「鹽港溪上游生活圈水環境景觀改善計畫」

細部設計審查會議

委託單位：新竹縣寶山鄉公所

設計單位：惇陽工程顧問有限公司

半重力式砌石護岸詳圖
UNIT:NTS

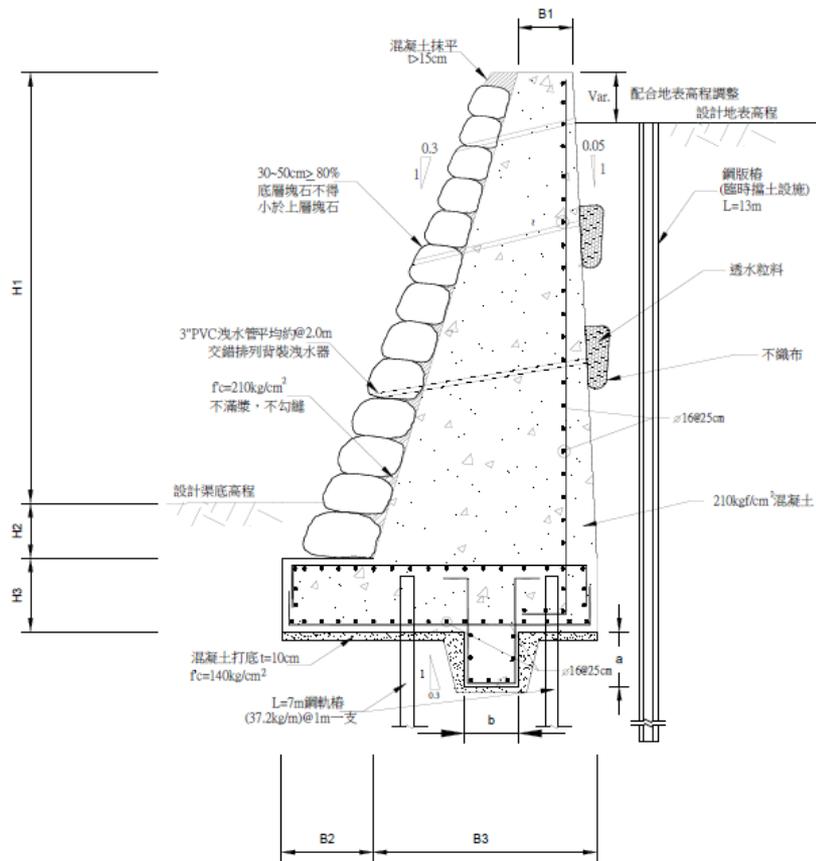
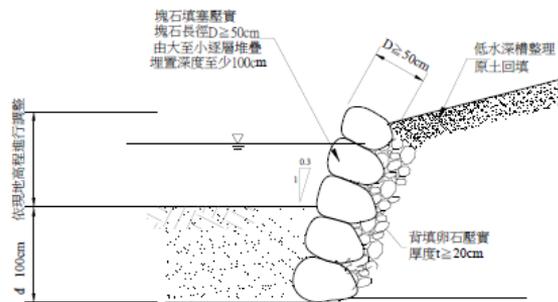
圖B0-01

- (1) 依圖非標準砌石工法
- (2) 建請背填混凝土鋪排塊石工法石徑為30CM以上較經濟及生態，
- (3) 建請不透水坡面考慮排水器，
- (4) 水泥砂漿貼塊石結構安全較差
- (5) 工程設計圖建請示意圖更正為標準介面圖為宜，
- (6) 建請考量排水孔以利路面排水

1. 圖B0-01為漿砌卵石，並非乾砌石工法須採用六圍砌施作。
2. 本工程背填混凝土鋪排塊石工法採用石徑為20~30CM，卵石將規範先採打除既有護岸卵石使用，不足之部分再行外購；漿砌石將註明不勾縫不滿漿。
3. 已於護岸剖面圖中加設排水器。
4. 考量安全性漿砌石護岸後側尚設計有30CM後RC護岸，且因鹽港溪計畫渠段流速不快，故護岸安全性尚屬無虞。
5. 已將工程設計示意圖修正為工程設計標準斷面圖
6. 護岸加高段於計畫洪水位未到達之高程，將依委員意見增設排水孔，以利路面排水。

鹽港溪治理河段橋梁通洪能力檢討表

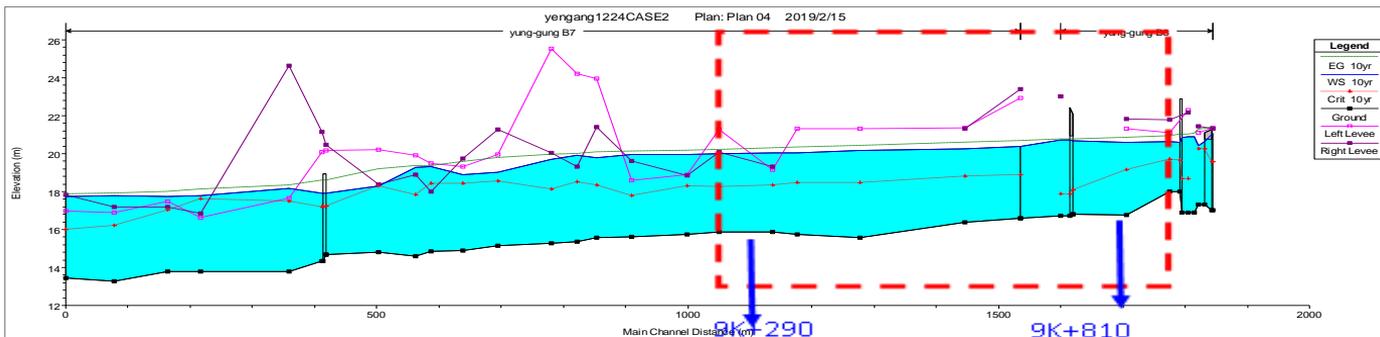
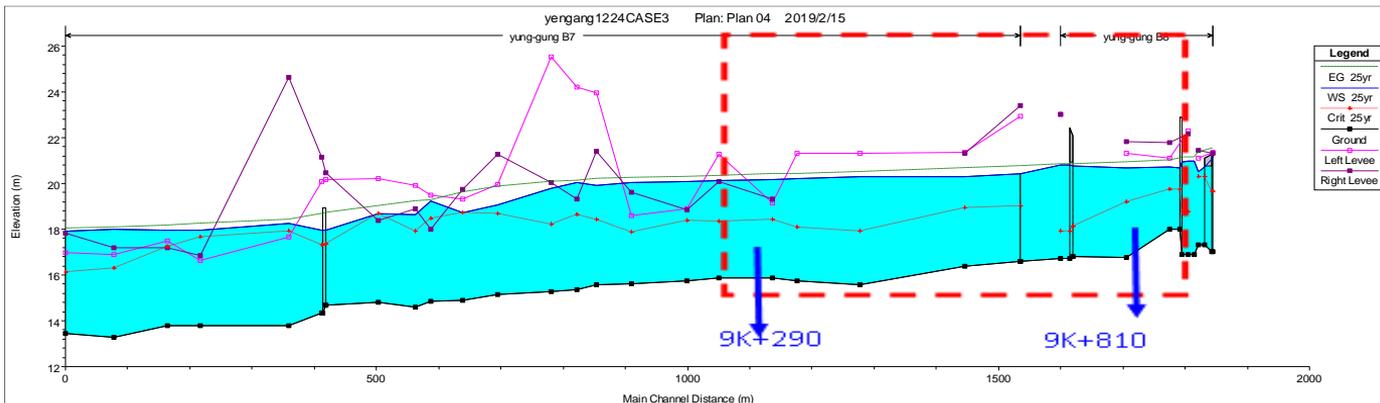
樁號9K+577.9K+790.及樁號9K+490.9K+690
兩個斷面的25年重現期水位相同,請設計公司釐清

已修正相關樁號25年重現期水位,並經水理分析確認,
9K+577之25年重現期水位為20.51m;9K+790之25
年重現期水位為21.03m;9K+490之25年重現期水
位為20.38m;9K+690之25年重現期水位為20.72m。
